# H27-B-1 深度44.24~44.53m (2/3)

青杵：修正箇所 18のエビデンス（薄片観察結果）（2/3）

18のエビデンス（薄片観察結果）（3/3）

# H27-B-1孔 深度74.40m の最新活動面の走向・傾斜

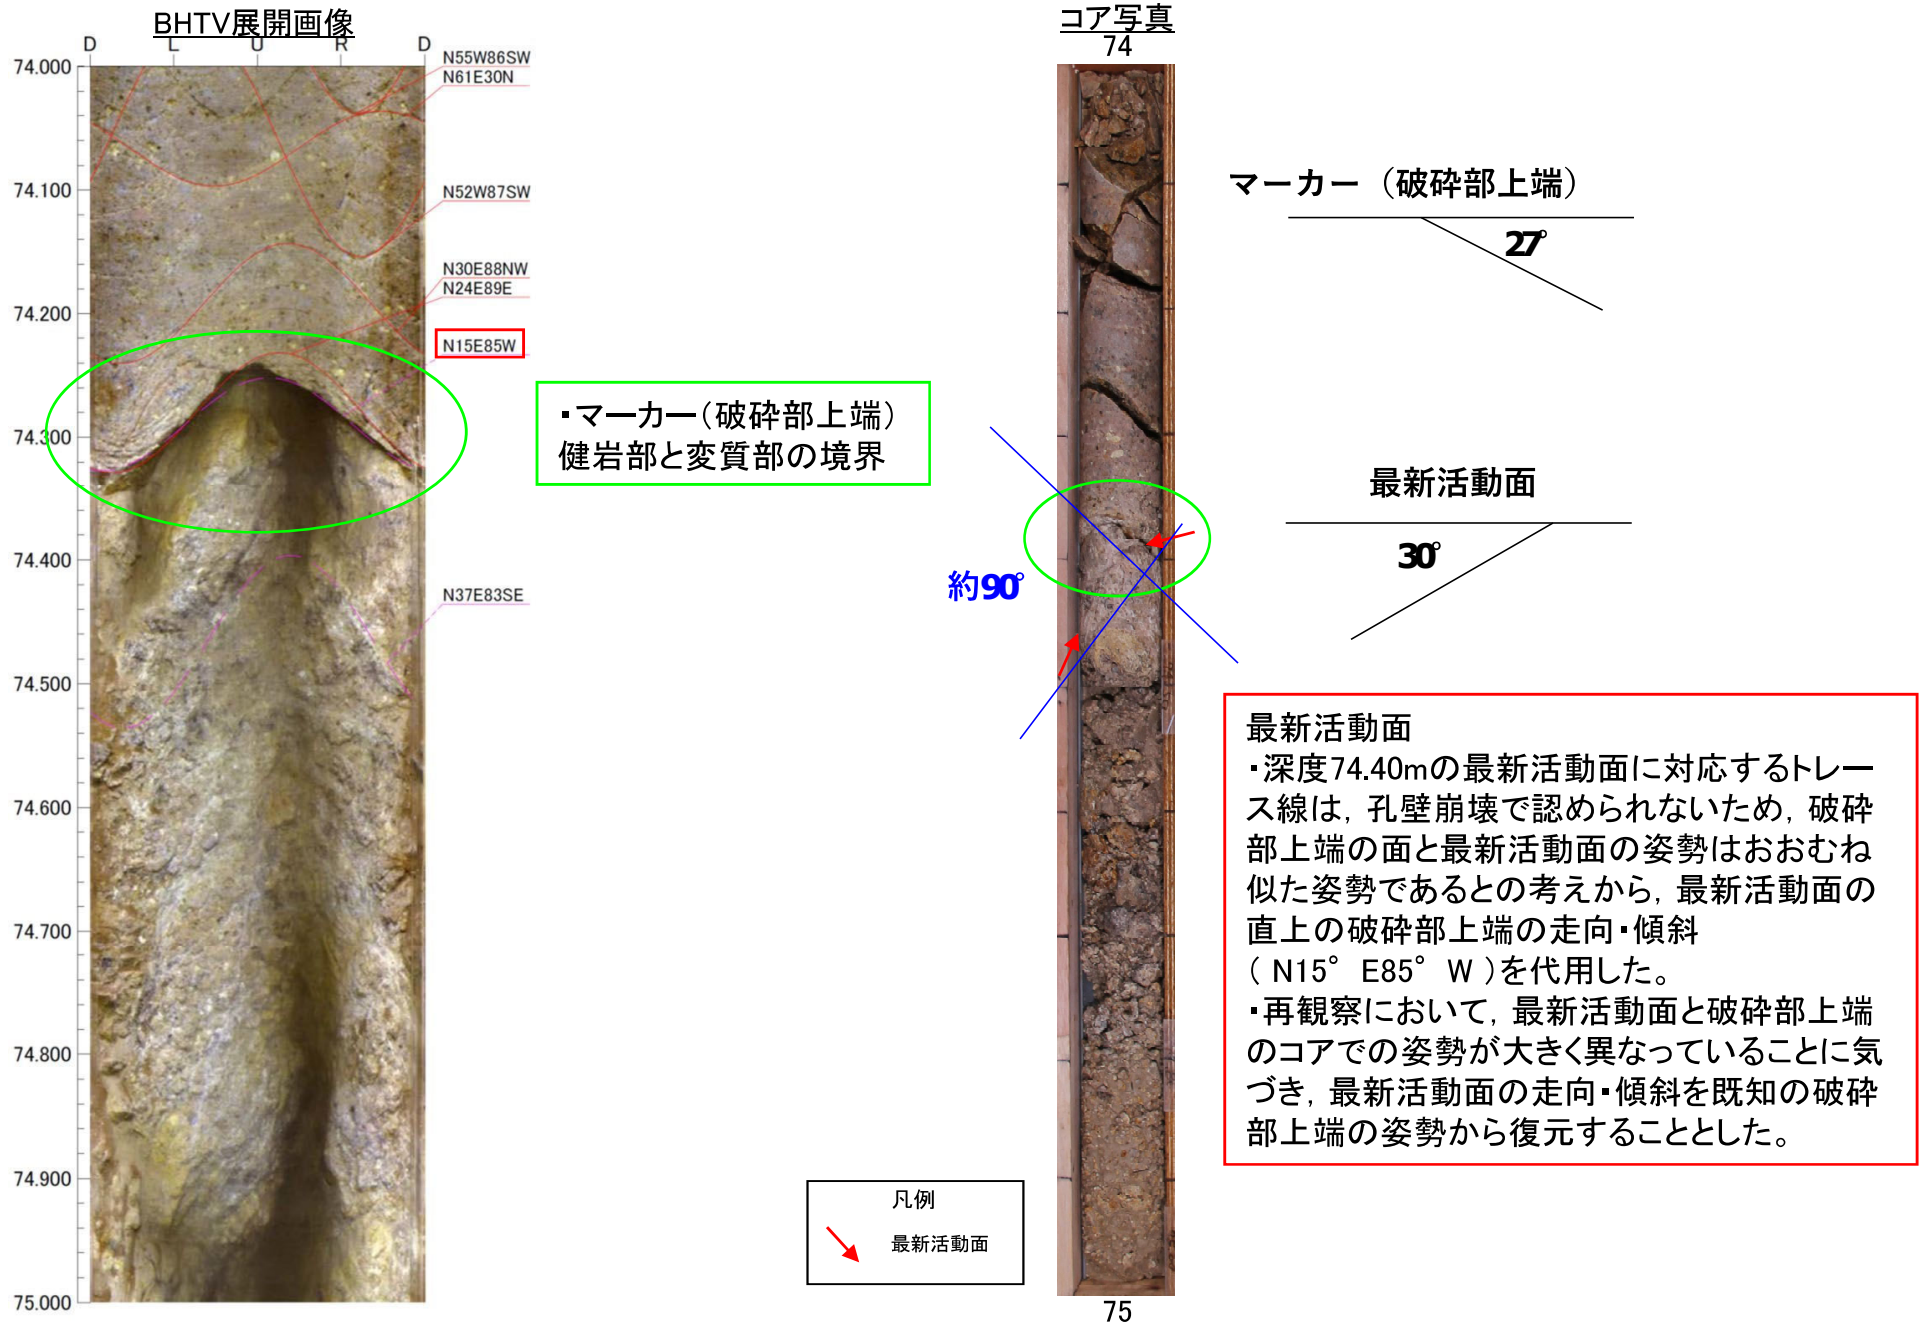
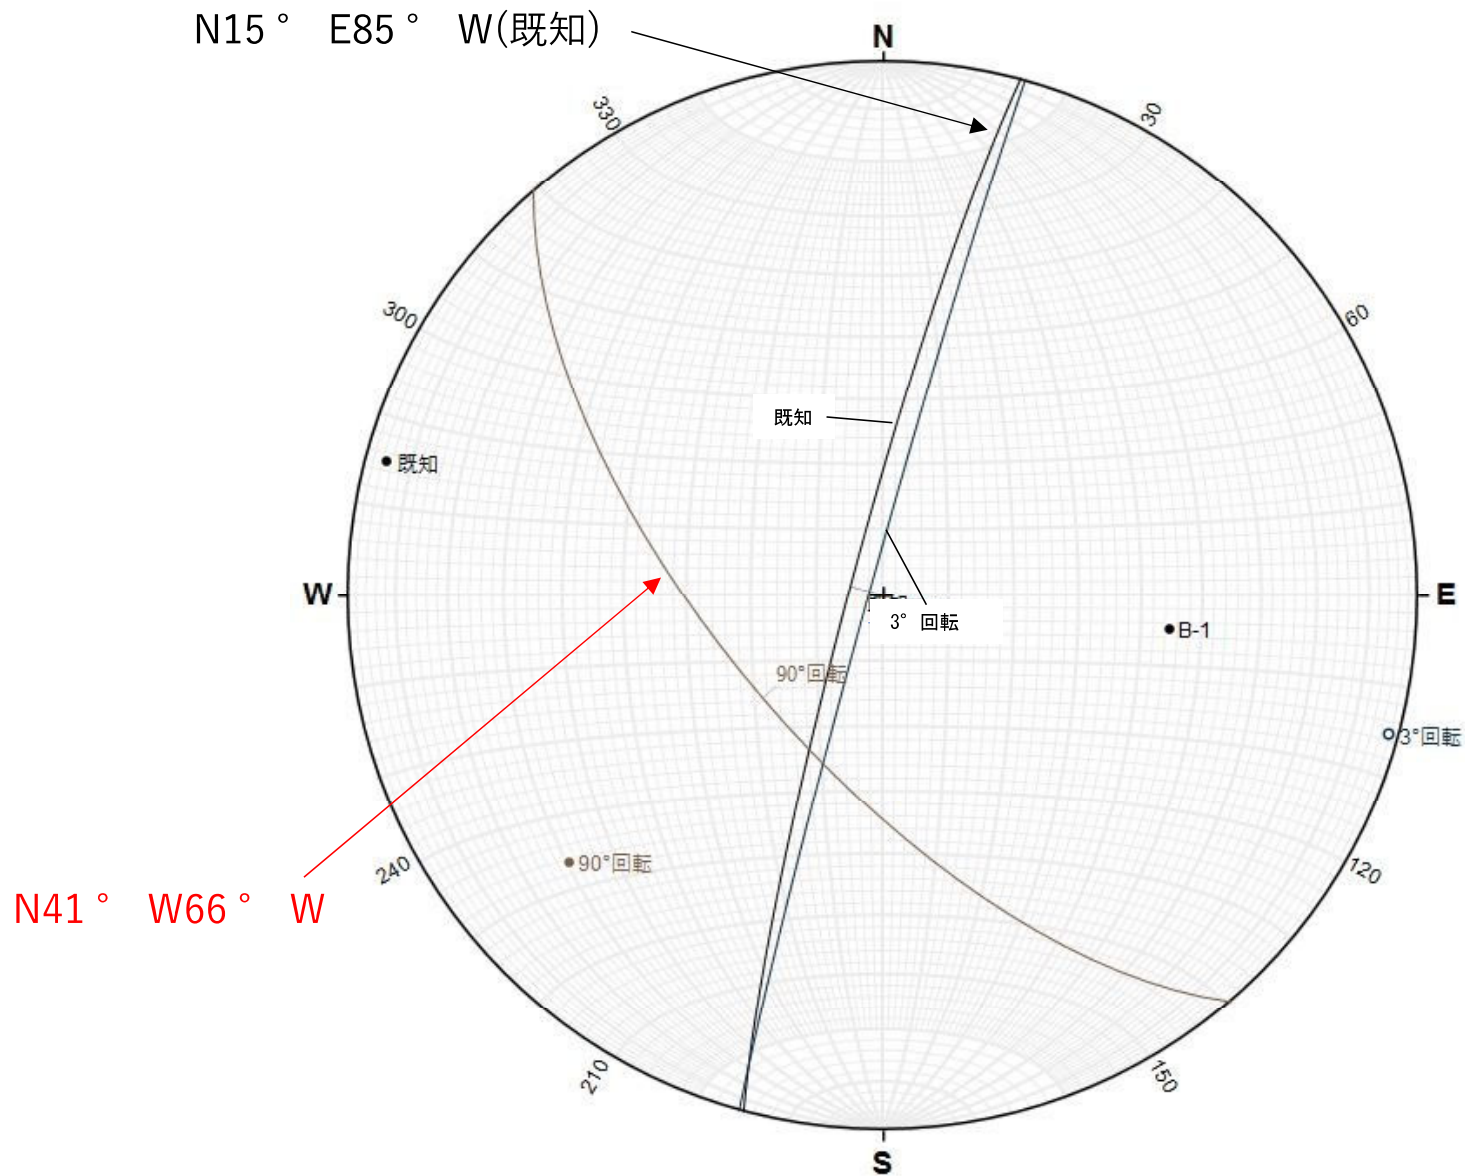
・ H27-B-1孔 深度74.36~74.50mの破砕部の最新活動面の走向・傾斜はN15° E85° Wで代用したが、最新活動面と異なる姿勢の走向・傾斜であることが明らかになったので、走向・傾斜が既知の破砕部上端の姿勢から最新活動面の走向・傾斜の復元を行った。

- ・ H27-B-1孔 深度74.36~74.50mの破砕部の最新活動面の走向・傾斜を, 走向・傾斜が既知の破砕部上端の姿勢から, 最新活動面の復元を行った。
- ・ 走向・傾斜が既知の破砕部上端 ( N15° E85° W )を, 最新活動面の見掛けの傾斜角の差3° , 最大傾斜方向のなす角90° 回転し, 最新活動面の走向・傾斜N41° W66° Wを推定した。

## H27-B-1孔 深度74.40m の最新活動面の走向・傾斜

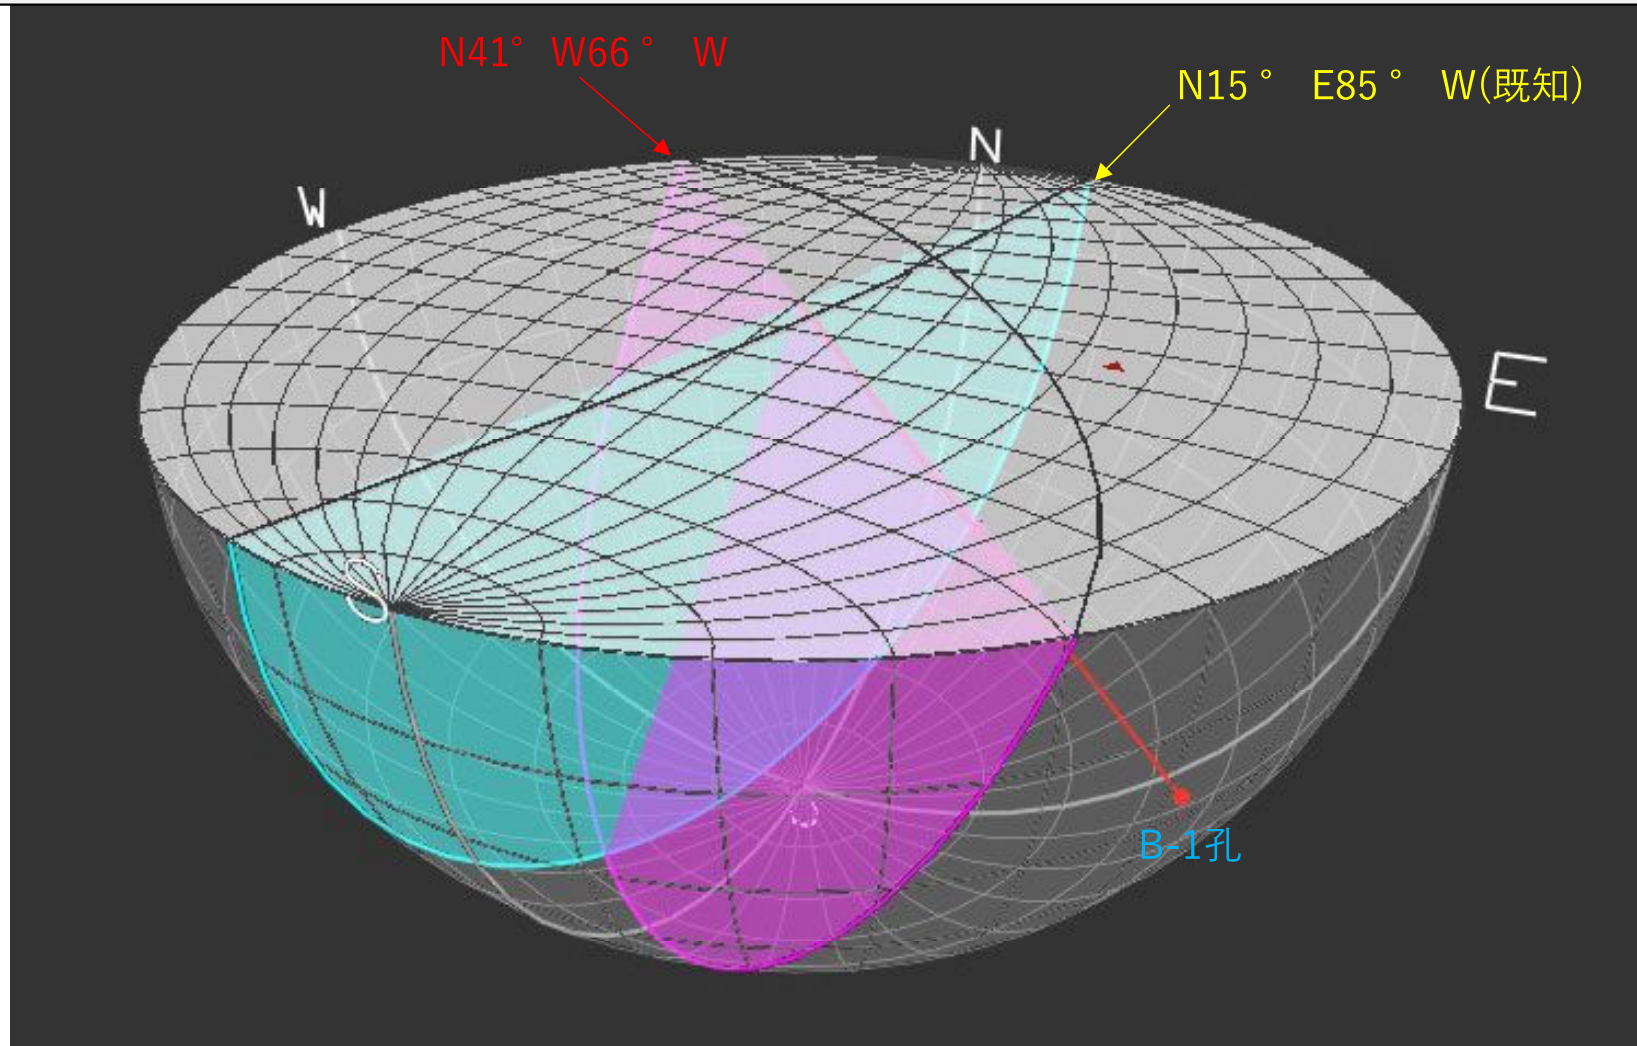
- ・ H27-B-1孔 深度74.36～74.50mの破碎部の最新活動面の走向・傾斜を，走向・傾斜が既知の破碎部上端の姿勢から，最新活動面の復元を行った。
- ・ 走向・傾斜が既知の破碎部上端（N15° E85° W）を，最新活動面の見掛けの傾斜角の差3°，最大傾斜方向のなす角90° 回転し，最新活動面の走向・傾斜N41° W66° Wを推定した。

# H27-B-1 深度74.36~74.50m (2/2)

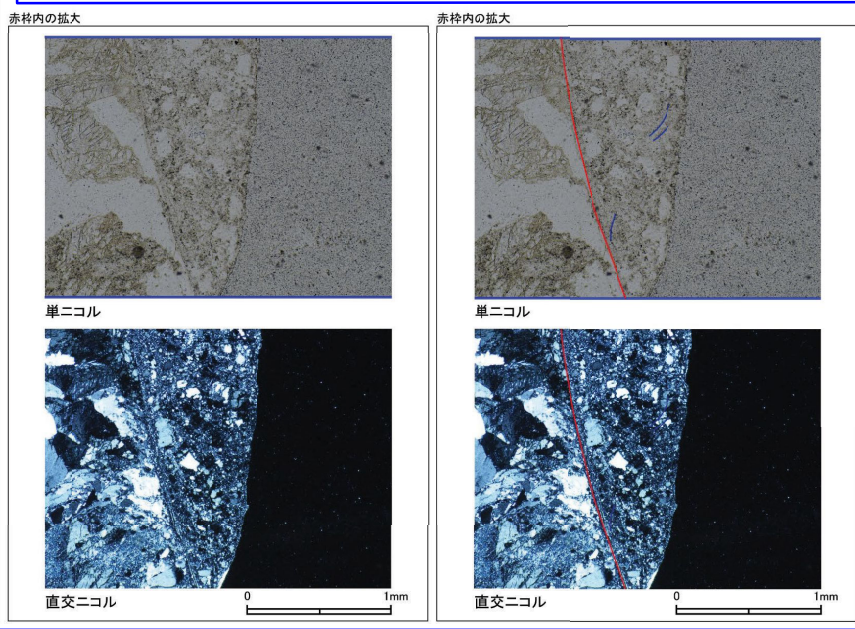
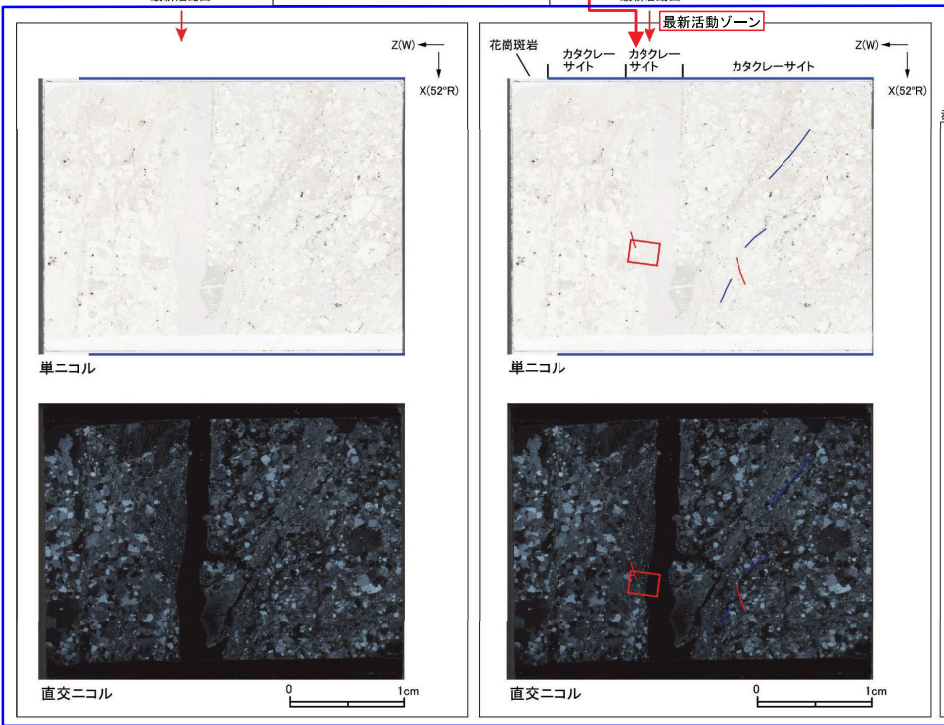
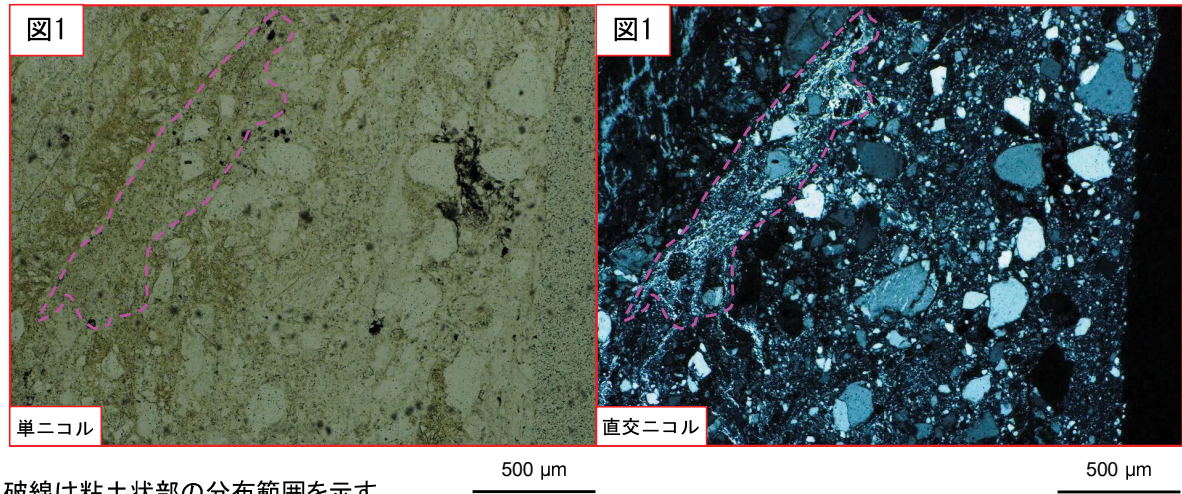
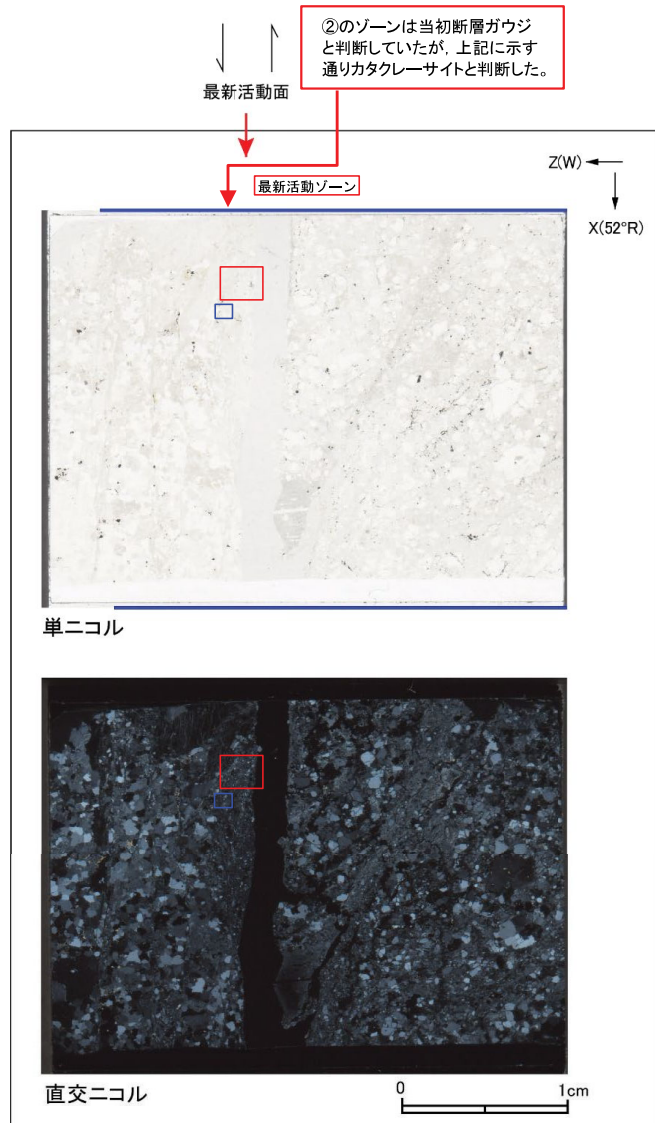
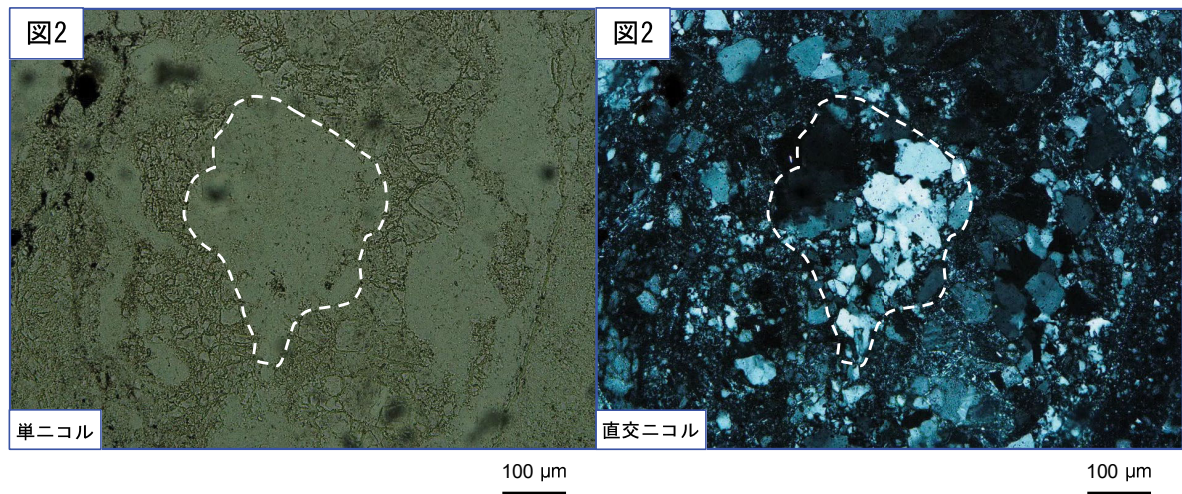
- ・H27-B-1のボーリングコアから採取した薄片試料の観察結果によれば最新活動面（深度74.40m）の変位センスは、左ずれを伴う正断層成分が卓越する。
- ・断層岩区分については、最新活動ゾーンは周辺のカタクレーサイトのゾーンより細粒であり、局所的ではあるが幅6mm程度の範囲で粘土鉱物が若干認められることから、断層ガウジと判断していた。
- ・最新活動ゾーンに以下の特徴が認められることから、カタクレーサイトのみからなる破碎部であると判断した。
  - (カタクレーサイト) 基質を構成する粘土鉱物は少ない。
  - (カタクレーサイト) 最新活動面に沿った帯状の粘土状部は局所的である。
  - (カタクレーサイト) 角ばった岩片が多い。
  - (カタクレーサイト) ジグソー状の角礫群が認められる。

- ・最新活動ゾーンには、以下の特徴が認められる。
  - 基質を構成する粘土鉱物は少ない。(図1)
  - 最新活動面に沿った帯状の粘土状部は局所的である。(図1)
  - 角ばった岩片が多い。(図1)
  - ジグソー状の角礫群が認められる。(図2)

このゾーンは当初断層ガウジと判断していたが、上記に示す通りカタクレーサイトと判断した。
